6. 1次冷却材管4B加圧器スプレイ管台の耐震評価について

大飯3号機加圧器スプレイ配管設工認に係る NRA 殿ご質問への回答

9. 加圧器スプレイ配管溶接部の有意な指示に係る対応と関連する適用規格を踏まえた対応の整理について

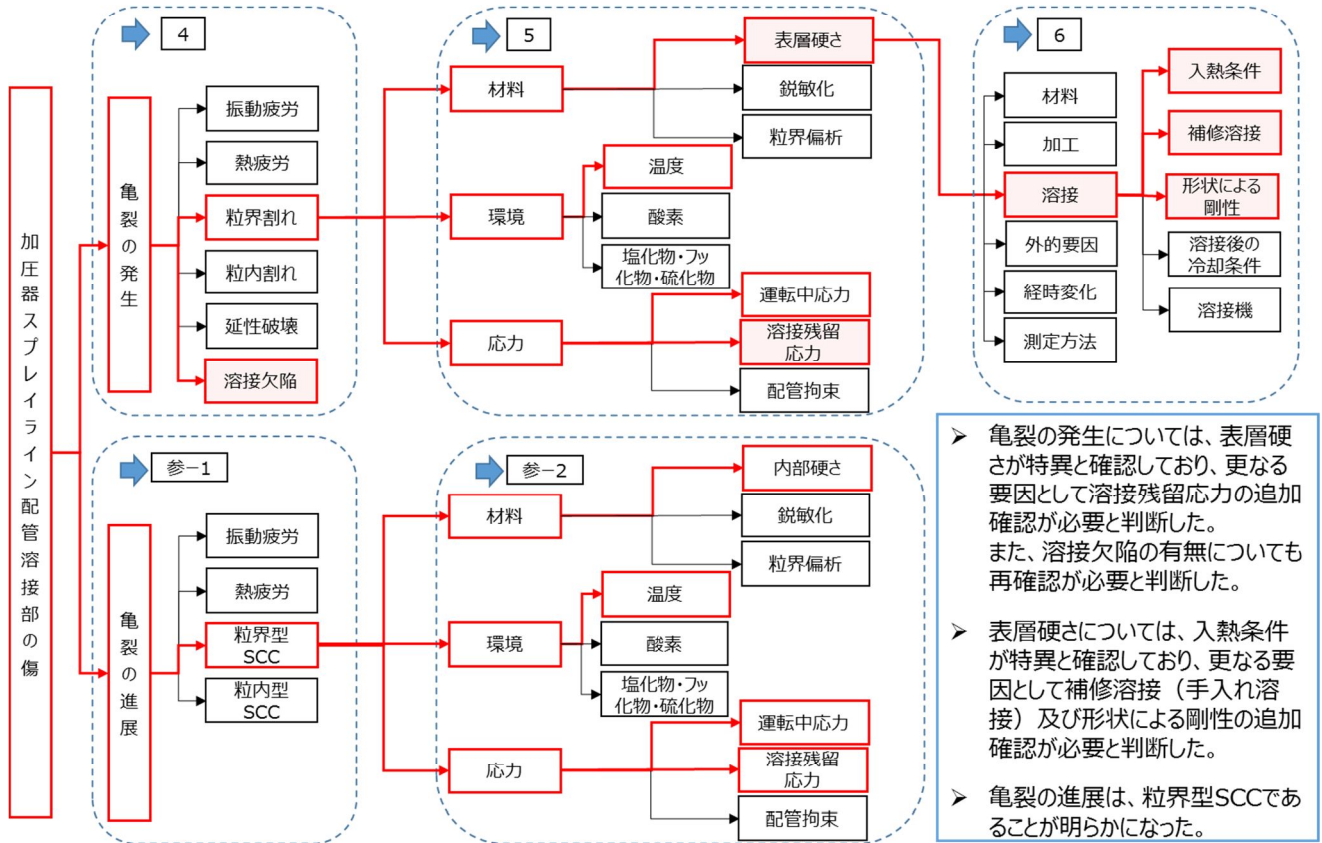
本事象に対しては、「大飯発電所3号機 加圧器スプレイライン配管溶接部での事象への対応について (1月29日・2月4日・2月12日 公開会合)」において、以下のFT図を用いて要因分析を行い、亀裂発生及び亀裂進展原因を整理している。

- 亀裂の発生については、表層硬さが特異と確認しており、更なる要因として溶接残留応力の追加確認が必要と判断した。また、溶接欠陥の有無についても再確認が必要と判断した。
- 表層硬さについては、入熱条件が特異と確認しており、更なる要因として補修溶接（手入れ溶接）及び形状による剛性の追加確認が必要と判断した。
- 亀裂の進展は、粒界型SCCであることが明らかになった。

- ・ 調査の結果、過大な溶接入熱（若手による丁寧かつ慎重な溶接や手入れ溶接の可能性を含む）と、形状による影響が重疊したことで、表層近傍において特異な硬化が生じたものと考えられる。
- ・ この硬化部に高い応力が影響したことにより、亀裂が発生したものと考えられるが、メカニズムがすべて明らかにはなっておらず、PWR1 次系の配管溶接部では、これまで同様の事象が生じていないことから、今後知見の拡充に努める。

以上のとおり、今回の特異な事象について「材料」、「環境」、「応力」因子に分けて要因分析を行った結果を踏まえ、表層近傍における特異な硬化は「材料」因子、硬化部の高い応力は「応力」因子として整理している。溶接入熱は硬さ及び応力に影響を与える要因であることから、今回の工事範囲に用いる過大な初層溶接入熱とならない全層 Tig 溶接について、「材料」、「応力」の両者への対策であると整理している。
